事業費の変遷

設計変更案平面図

担当課 健康福祉部健康課
子ども家庭部子ども子育て支援課
財務部施設課

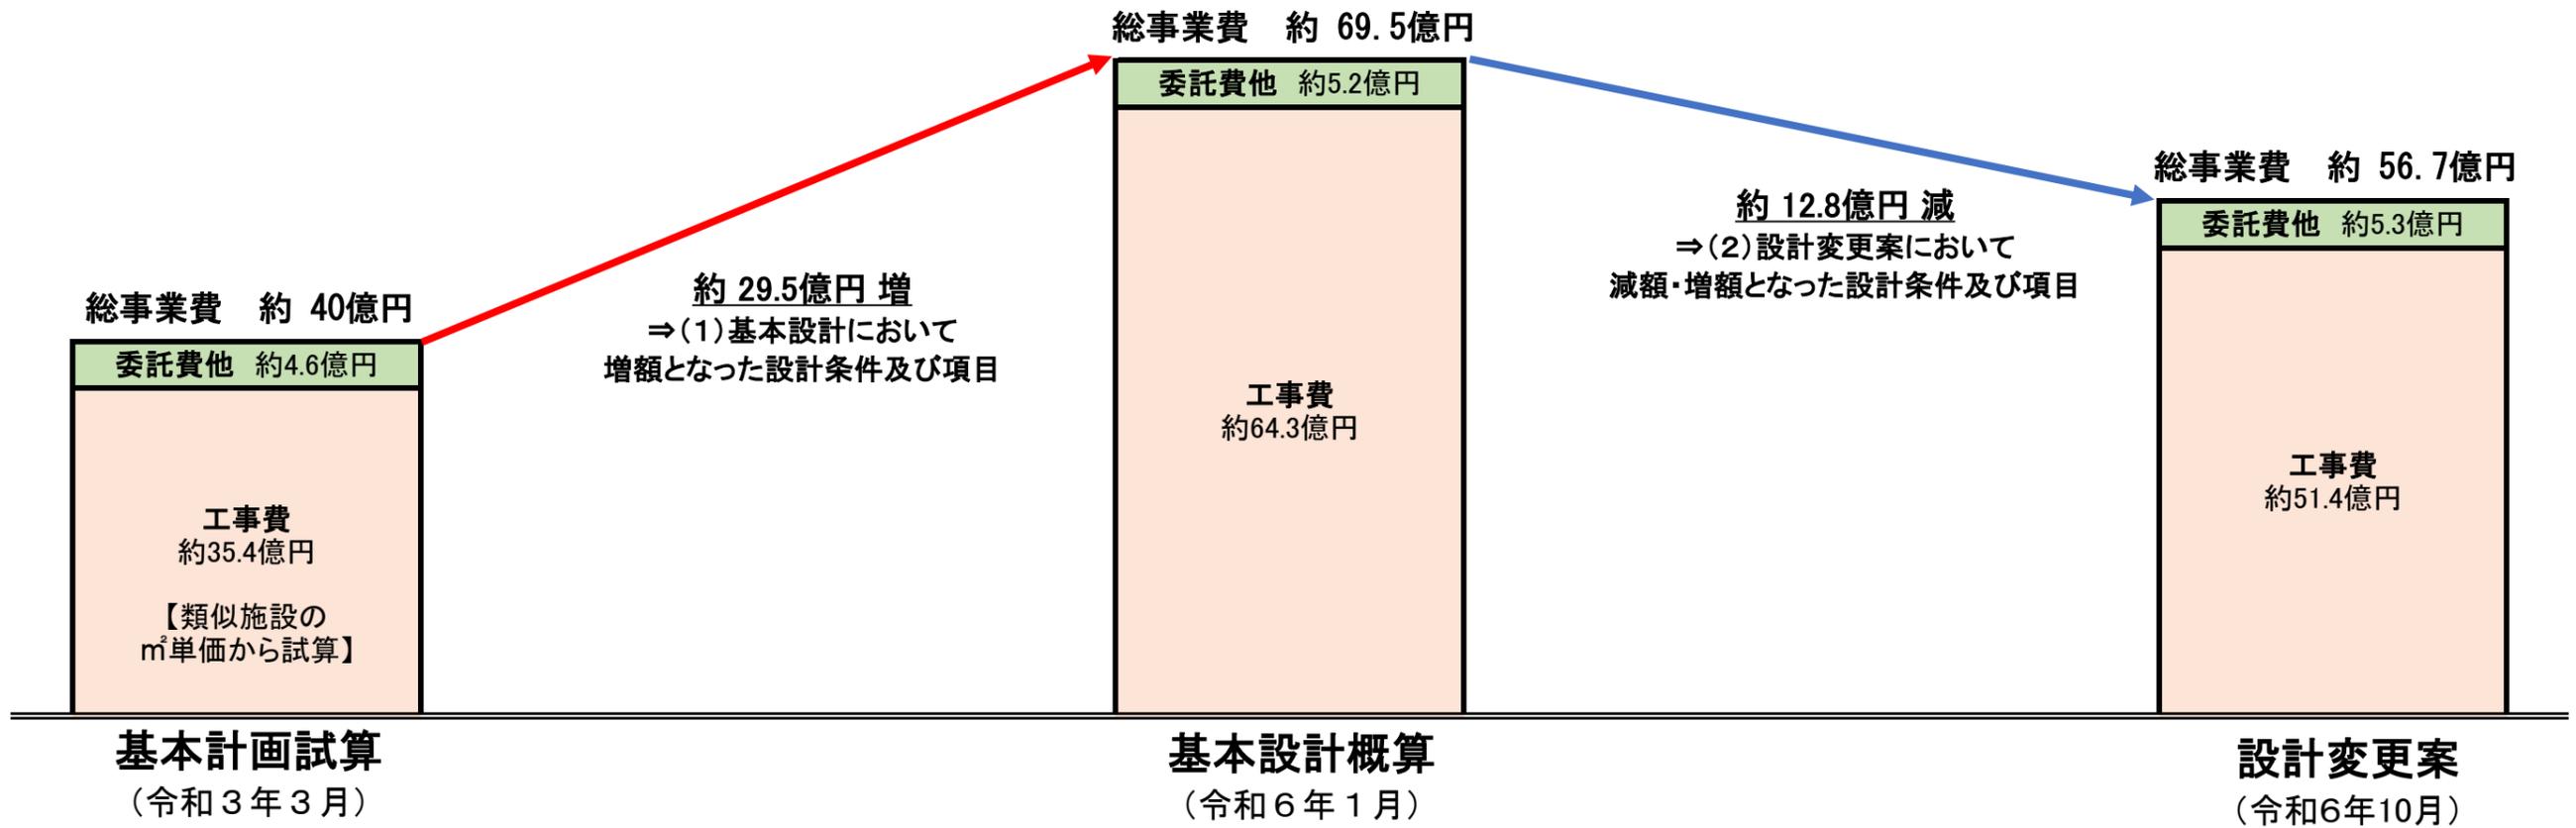
イメージ図と主な機能配置		総事業費(千円) [削減額]	変更案の概要	未配置の機能等 (基本設計との比較)	面積を縮減した主な機能等 (基本設計との比較)
設計 変更 案	<p>【増築棟】</p> <p>【既存棟】</p> <p>■面積削減箇所 ※増築棟地下1階はエレベーターのみ設置</p>	5,668,779 [▲1,278,545]	<p>■変更内容</p> <ul style="list-style-type: none"> ・ 建築や設備等の仕様の見直し ・ 増築棟1階及び2階の面積を削減(柱間隔2m分) ・ 増築棟4階の臨床検査センターを3階へ配置し、4階フロアを削減。また、地下1階のチャレンジルームを既存棟3階、施設管理業務員室を増築棟1階へ配置し、地下1階フロアを削減(増築棟を地上4階地下1階建てから地上3階建て(※地下1階はエレベーターのみ設置)へ変更)。 <p>■検討における考え方</p> <ul style="list-style-type: none"> ・ 乳幼児健診、成人健(検)診、臨床検査、子どもと子育て家庭への妊娠期からの切れ目ない支援の機能を必置としたうえで、大幅な総事業費削減の検討 ・ DXの推進や機能の最適化を踏まえた、多目的ルームや作業スペース等の共用部分の見直しや機能配置の見直しを検討 ・ 施設をコンパクトにしたうえで、機能の向上を図ることができる機能配置を検討 <p>■その他</p> <ul style="list-style-type: none"> ・ 子ども子育て総合相談事務室を既存棟1階に配置することで、来所する市民にとって相談先が分かりやすくなるほか、より市民に近い相談支援を行うことができるようになる。 ・ 老人健(検)診と臨床検査センターが増築棟3階の同フロアにあることで、検査結果の連絡調整や連携がよりスムーズに行える。 ・ チャレンジルームを既存棟3階に配置することで、より明るい環境で活動できるほか、開放感のある外の遊び場を確保できる。 ・ メインの出入口のほか、既存棟1階に新たな出入口と動線を設けることで、チャレンジルームや子ども子育てに関する相談、子どもの権利擁護センター利用者のプライバシーに配慮した動線を確保できるため、来所しやすい環境を整えることができる。 ・ 増築棟の規模を縮小したことに伴い、増築棟の工事期間が2か月短縮され、大規模改修工事への着手を早めることができる。 	<p>■1階</p> <ul style="list-style-type: none"> ・ 外部テラス <p>■2階</p> <ul style="list-style-type: none"> ・ オンライン会議室(2部屋) <p>■3階</p> <ul style="list-style-type: none"> ・ 多目的ルーム(小) ・ オンライン会議室(2部屋) <p>■4階</p> <ul style="list-style-type: none"> ・ 多目的ルーム(大) ※(中)へ縮減 ・ 作業スペース(小)1 ・ 作業スペース(小)2 <p>■地下1階</p> <ul style="list-style-type: none"> ・ 雨水対策ポンプ施設 	<p>■1階</p> <ul style="list-style-type: none"> ・ エントランスフロア (837㎡ → 768㎡) <p>■2階</p> <ul style="list-style-type: none"> ・ 乳幼児健康診査エリア (791㎡ → 706㎡) ※授乳室(11㎡)を面積削減のうえ共用部へ配置。また、更衣室(21㎡)を既存棟へ配置。 <p>■3階</p> <ul style="list-style-type: none"> ・ 臨床検査センター (307㎡ → 194㎡) ※入力センター(18㎡)を既存棟へ配置 <p>■4階</p> <ul style="list-style-type: none"> ・ 作業スペース(大)1 (44㎡ → 28㎡) ・ 作業スペース(大)2 (46㎡ → 23㎡)

延床面積(㎡) [削減面積] 7,940.52 [▲857.33]	総事業費(千円) 6,947,324 延床面積(㎡) 8,797.85	—	—
(参考)基本設計		総事業費(千円) 6,947,324 延床面積(㎡) 8,797.85	—	—

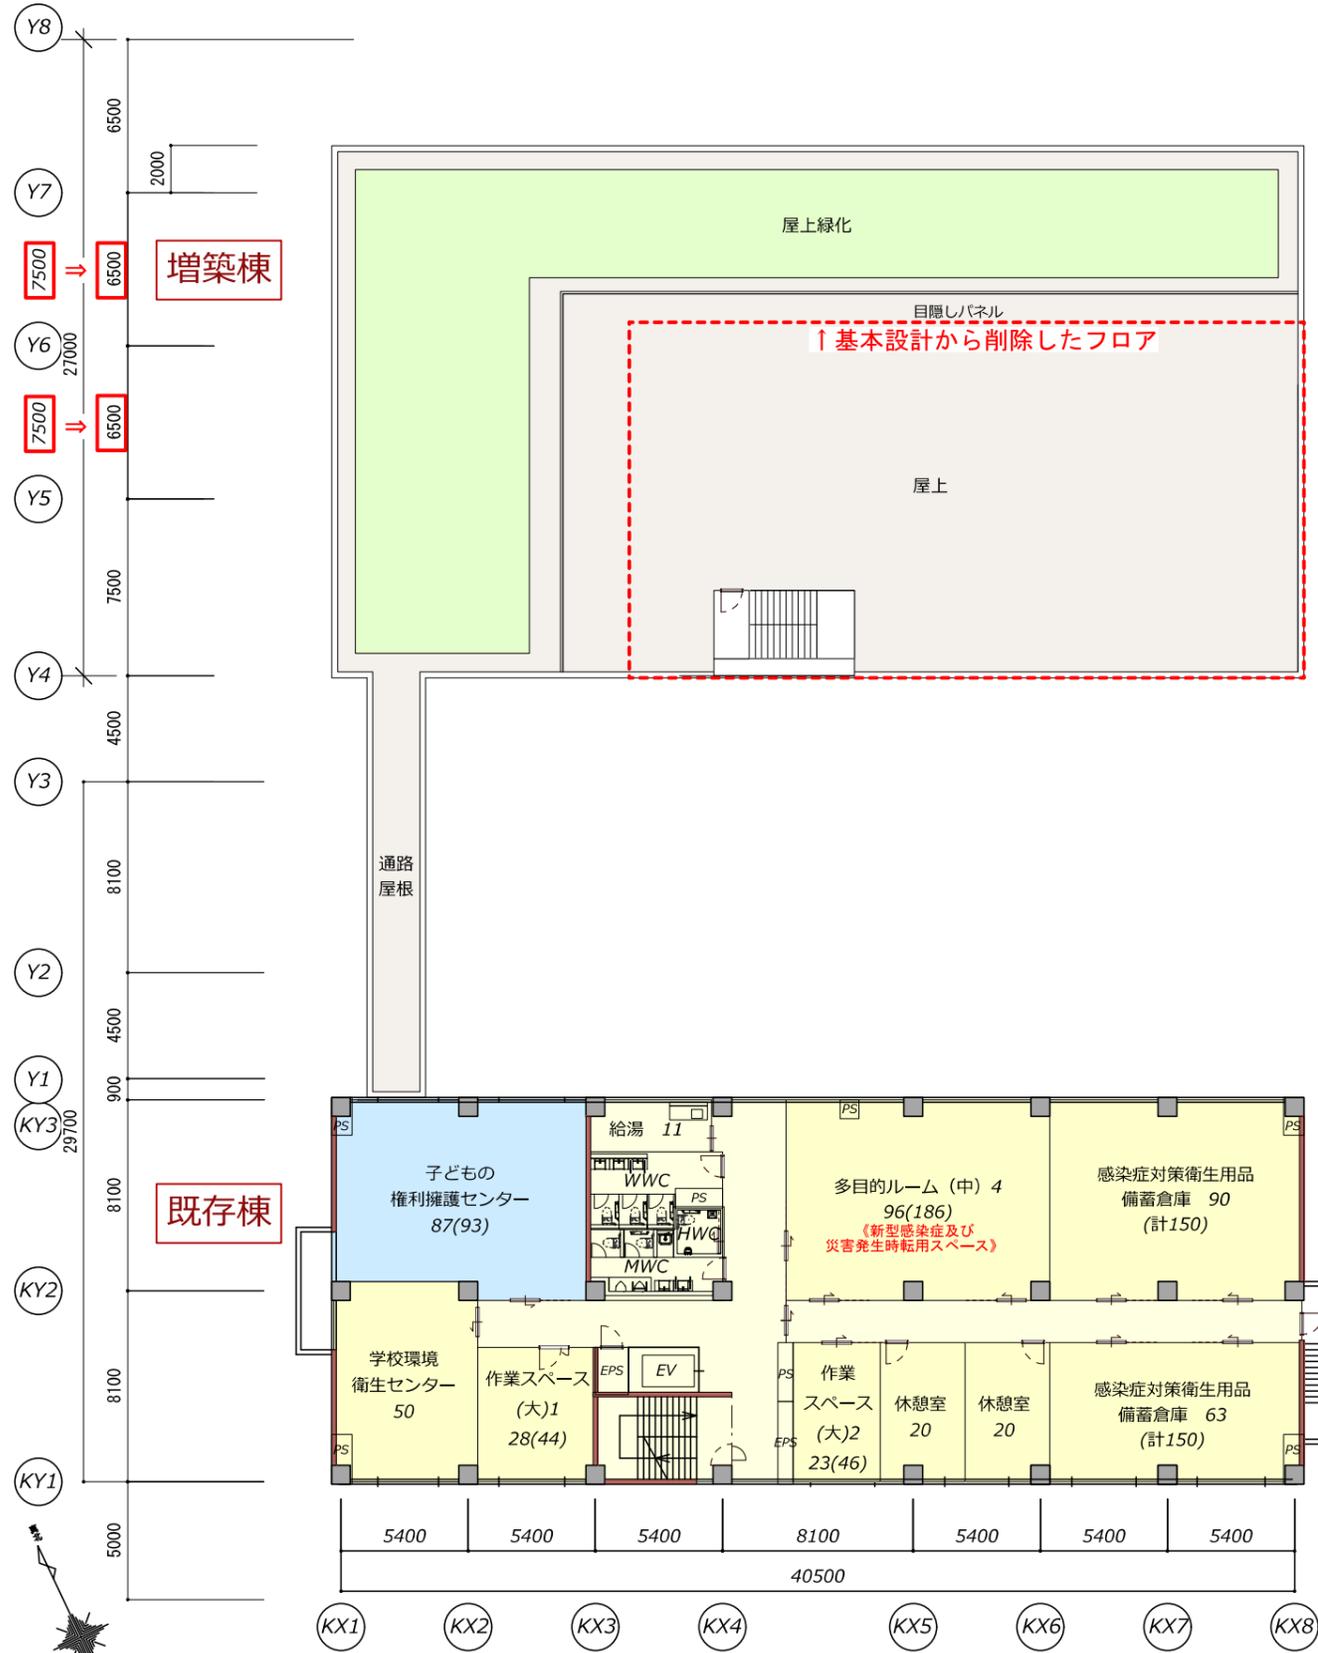
Y 5 - 7 間スパン
変更前7,500⇒変更後6,500

Y 5 - 7 間スパン
変更前7,500⇒変更後6,500

等時間日影図 S = 1/500

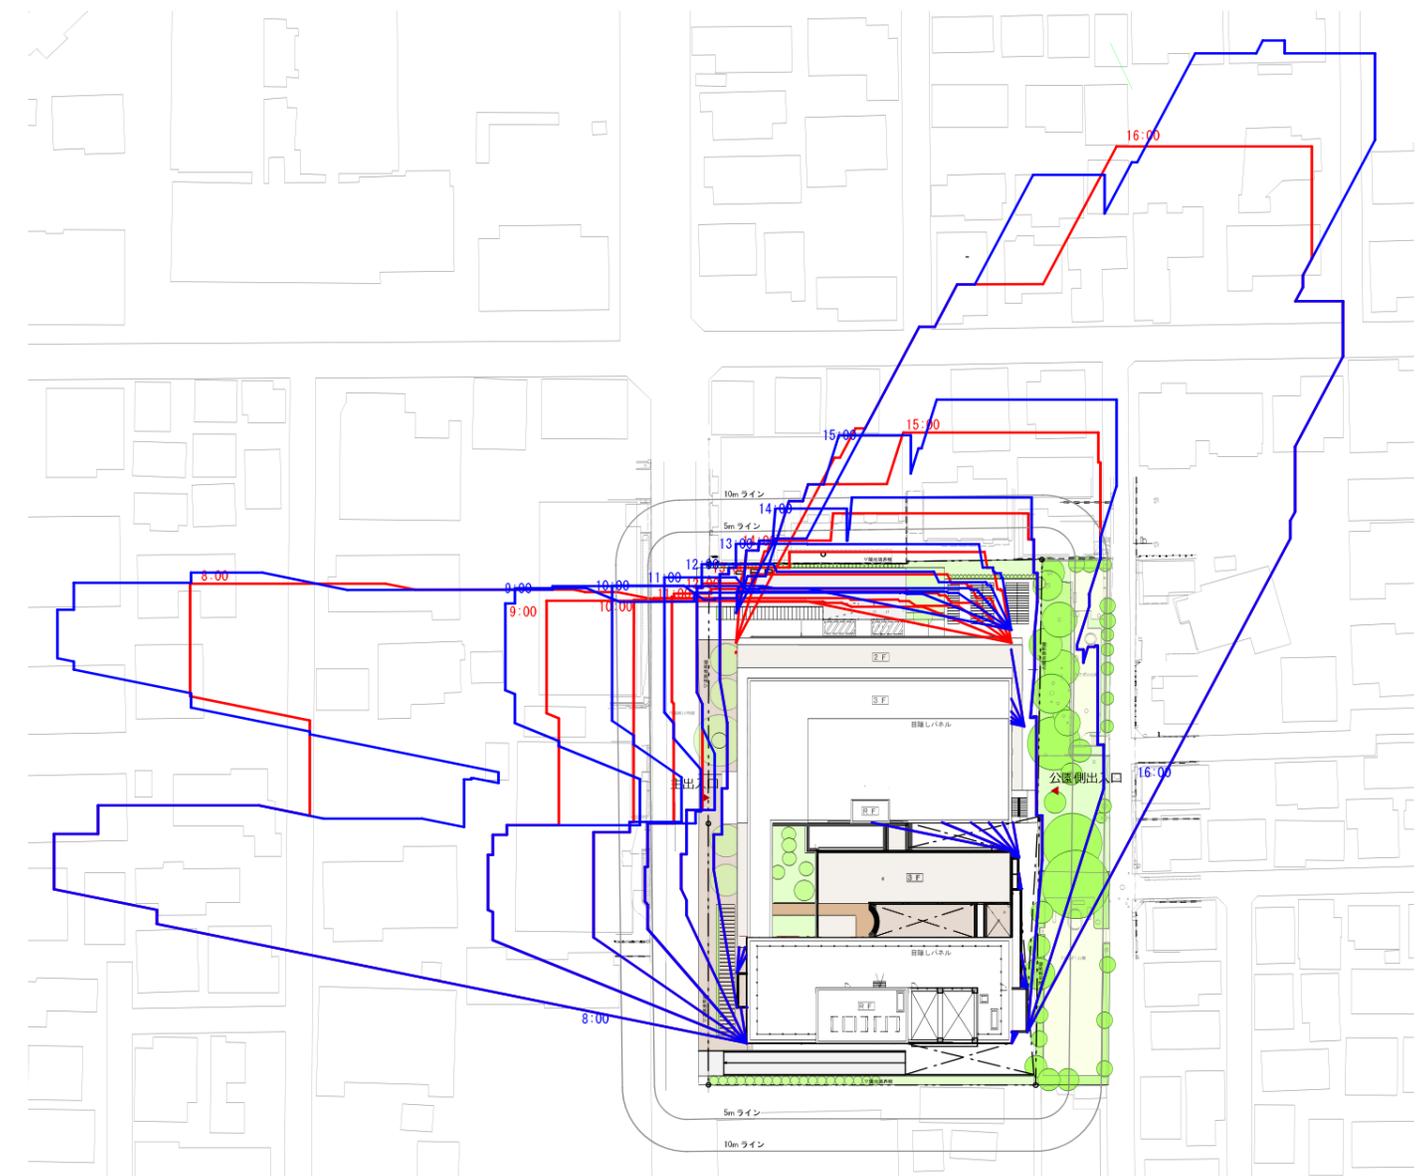
— : 基本設計

— : 設計変更案
